Dodatek č. 1

ke Smlouvě o dílo č. 2018/1503/ODaS, uzavřené dne 16. 10. 2018

Dopravní telematika

ZMĚNOVÝ LIST č. 1

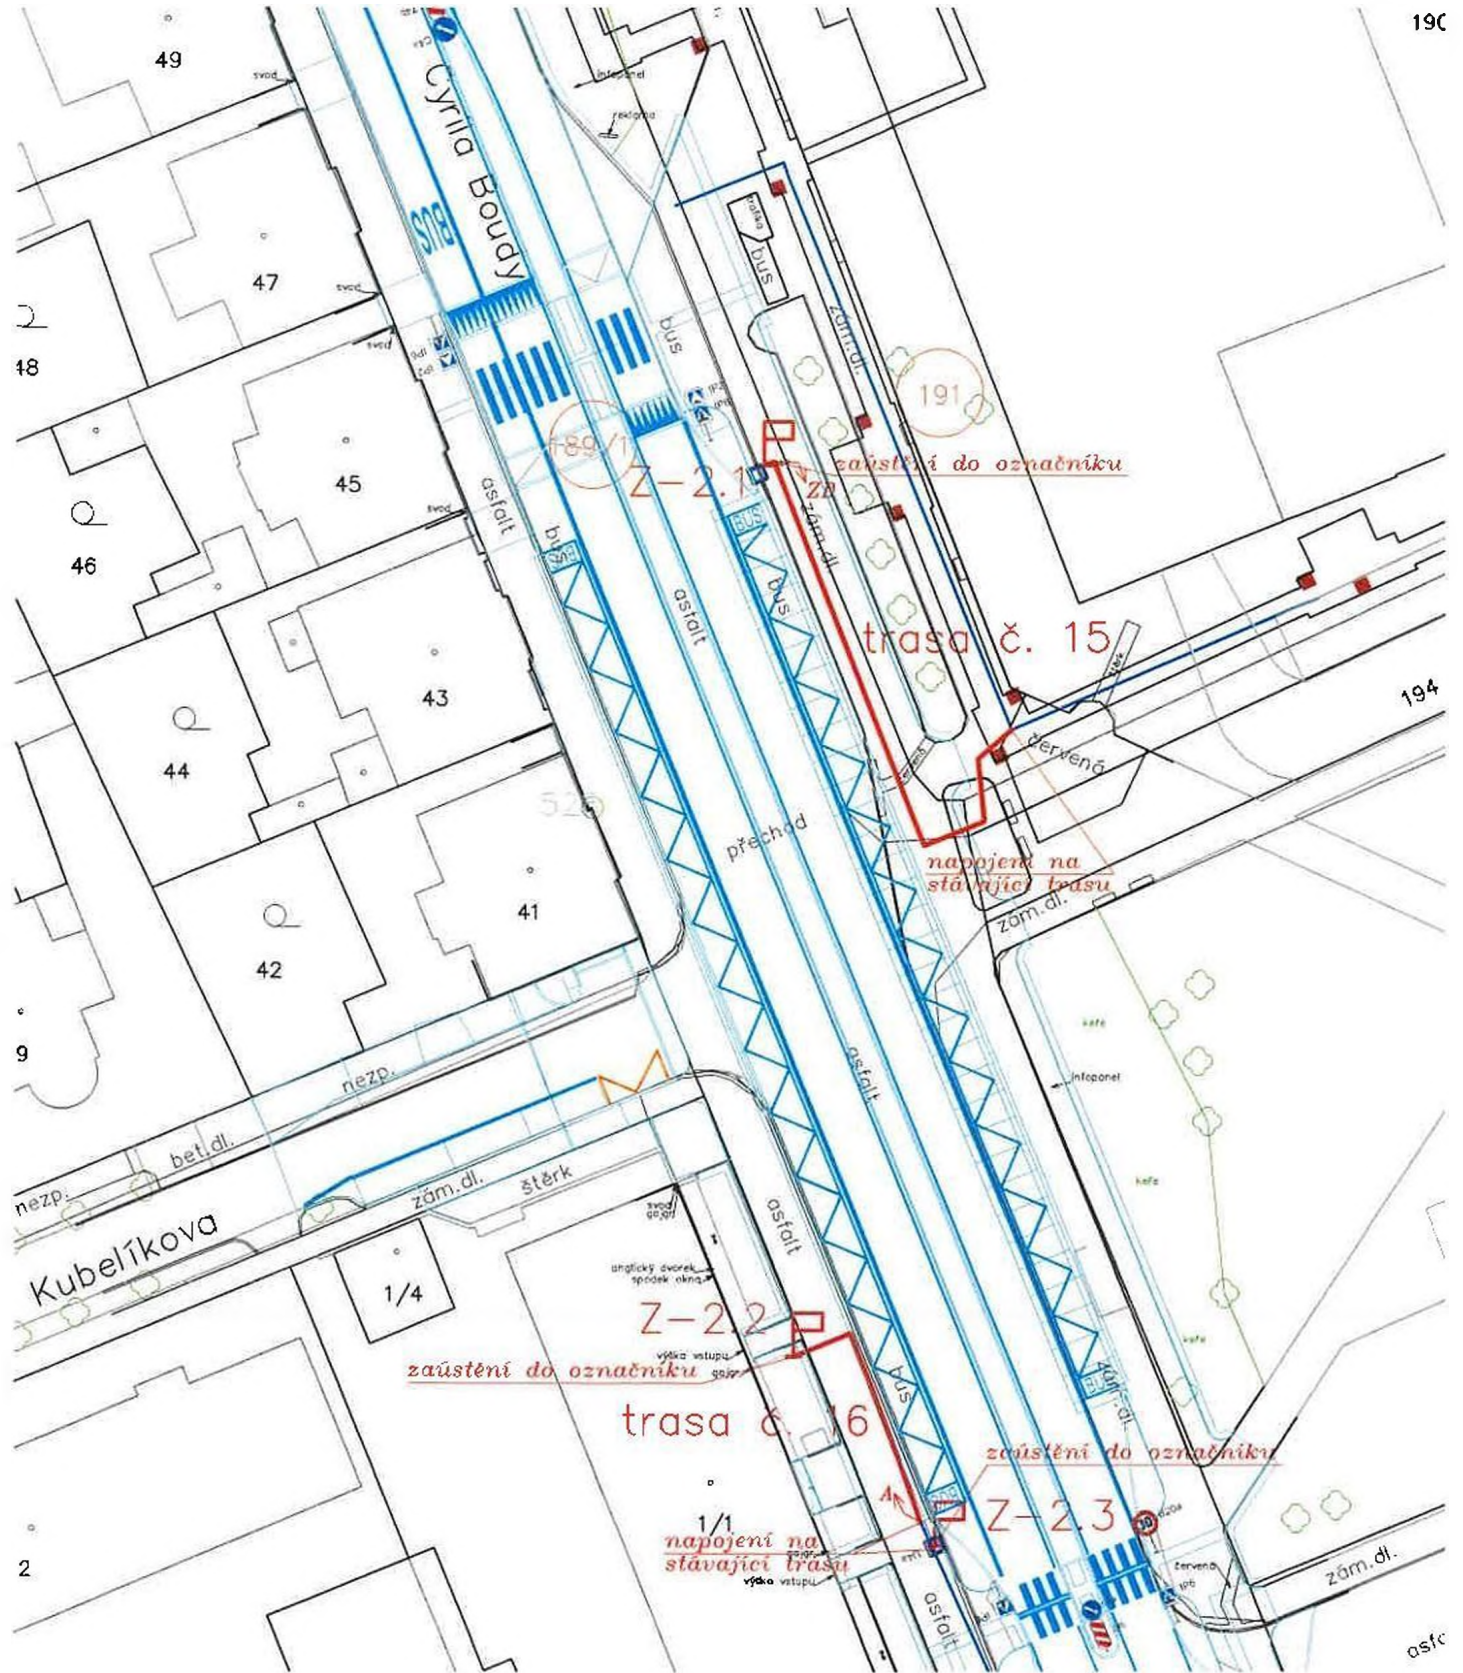
Položky 7 a 8: Přidání LED tabule na zastávku Gymnasium:

Původně byly v rámci projektu navrženy na zastávkách Gymnasium směrem z centra dva označníky s displejem, jeden pro městskou a druhý pro meziměstskou hromadnou dopravu. V rámci realizace úprav komunikace Cyrila Boudy a autobusových zálivů na zastávkách Gymnasium v roce 2018, došlo ve směru z centra ke sloučení zálivu pro městskou a meziměstskou hromadnou dopravu do jednoho společného zálivu. Z tohoto důvodu se stal jeden označník v tomto směru nadbytečný a jako vhodnější řešení bylo zvoleno doplnit tento záliv LED tabulí a nevyužitý označník přesunout na protilehlou zastávku Gymnasium směrem do centra, kde označník původně nebyl plánován. Z hlediska množství spojů, které nyní zastávku směrem z centra obsluhují, bylo objednatelům rozhodnuto, že pro lepší přehlednost spojů bude směrem z centra doplněna ještě jedna LED tabule. Přemístění označníku a umístění nové LED tabule je uvedeno v příloze.

jiště In 6A, char. B v označnicku
Z-2.2

plombovaný jiště In 6A, char. B v označnicku
Z-2.3

Z důvodu připojení neměřeného odběru napájení je ze strany ČEZ a. s. vyžadováno osadit označnický jističem, který bude zaplombován.

**Označník - navrhovaný stav,
zastávka náměstí Svobody jih; 21.2.2018**

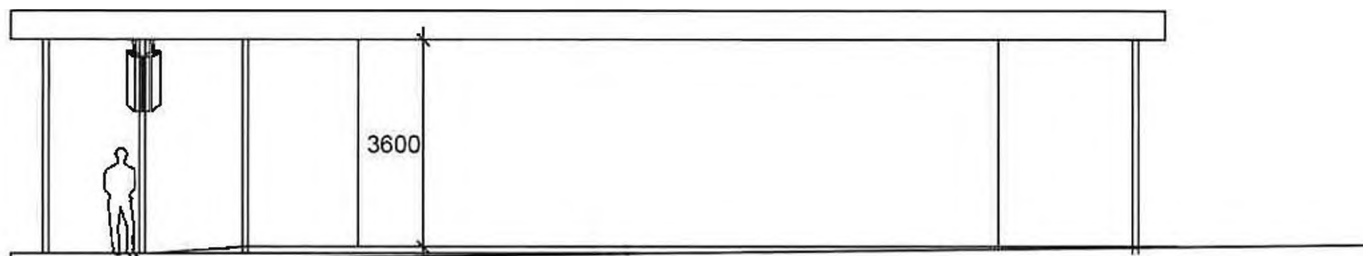
Položky 5 a 6: Změna LED tabule na náměstí Svobody z oboustranného na 2 jednostranné:

Původně byl na náměstí Svobody plánován oboustranný LED panel. Po detailní prohlídce místa realizace objednatelem a zhotovitelem bylo zjištěno, že viditelnost informací na oboustranné LED tabuli ze vzdálenějších zastávek nebude stoprocentní. Z toho důvodu byl oboustranný LED panel nahrazen 2 jednostrannými LED panely, které se dají vhodně natočit a údaje na LED tabulích tak budou viditelné i ze vzdálenějších zastávek. Umístění LED tabulí je uvedeno v příloze.

Technická dokumentace - Příloha č.10 – Označník

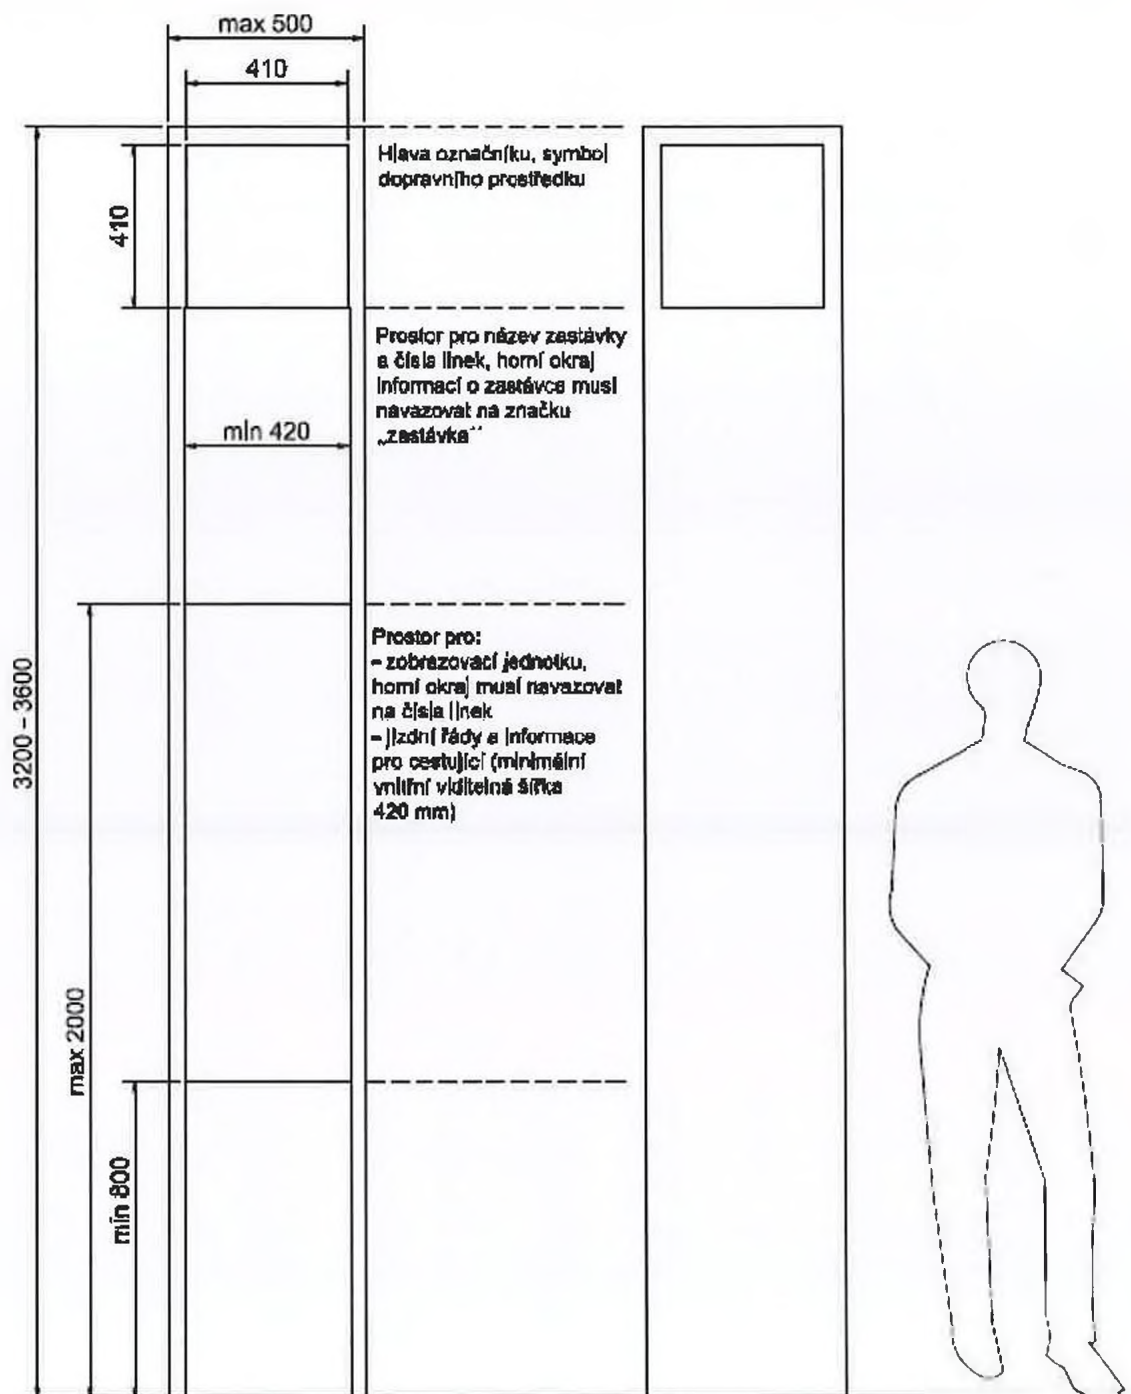
Položky 12 a 13: Úprava nosných profilů zastávkových označníků s displejem i bez displeje:

V rámci požadavků na technologické a zejména uživatelské vybavení zastávkových označníků bylo požadováno splnit několik parametrů. Jednalo se například o zajištění dostatečné a komfortní čitelnosti jízdních řádů jak při dostatečném venkovním přirozeném osvětlení, tak i za tmy a zhoršených světelných podmínek při aktivním vnitřním umělém osvětlení vnitřních prostor (vitrína na jízdní řády) u všech typů dodávaných označníků, tedy jak těch s připojením přes optickou síť nebo mobilní datové připojení, tak i pasivních. Z tohoto důvodu bylo nezbytné provést oproti předpokládané konstrukci uvažované v rámci nabídkového řízení na označníku rozsáhlé konstrukční změny.

Přílohami zadávací dokumentace - technické dokumentace - byly přílohy č. 8 „Základ označníku“ a č. 10 „Označník“, kde byly jednoznačně definovány požadované dimenze označníků. Na základě těchto podkladů byla naprojektována, pro prezentaci 3D vymodelována a následně i oceněna nosná konstrukce z profilů 50 x 50 resp. 40 x 40 mm.

Z těchto základních rozměrů nosných konstrukcí označníků vycházely i všechny další návrhy betonových základů, technologických skříní, rozmístění vnitřních komponent technologie včetně jejich kabelového propojení. Vzhledem k tomu, že na dimenze konstrukce, tedy hmotnost a plochu označníků je úzce vázána statika, byly vypracovány statické posudky vlastních označníků i betonových základů. Na základě těchto vstupních parametrů byly projekčně včetně modelů ve 3D připraveny podklady pro konečné odsouhlasení finálního vzhledu označníku zadavatelem. Na základě 3D modelu označníku byl vyroben a prezentován fyzický model označníku ve skutečné velikosti objednateli (Magistrát města Kladna) i uživateli (ČSAD Kladno). Po prezentaci bylo dotčenými konstatováno, že vzhledem k velikosti a počtu jízdních řádů umísťovaných do vitrín, je jejich čitelnost nedostatečná a je nutné zvětšení prostoru pro jejich umístění – zejména s ohledem na šířku. Rozšíření vitrín pro umístění jízdních řádů bylo však podmíněno rozšířením celého označníku. Z tohoto důvodu bylo nutné znovu zahájit projekční práce na označníku, musela být upraven projekt, výrobně technická dokumentace a 3D model nejen vlastní vitríny, ale následně veškerých konstrukčních částí celého označníku. Vzhledem k rozšíření označníku bylo nutné přistoupit i k úpravě rozložení vnitřní technologie a kabeláže.

Vzhledem k navýšení plochy a hmotnosti označníku bylo nutno na základě výsledků statického posouzení nutno navrhnout nové kotvení označníku na betonový základ a zejména bylo nezbytné pro zachování potřebné tuhosti nosné konstrukce zvětšit nosný profil konstrukce označníku na 50 x 100 mm.
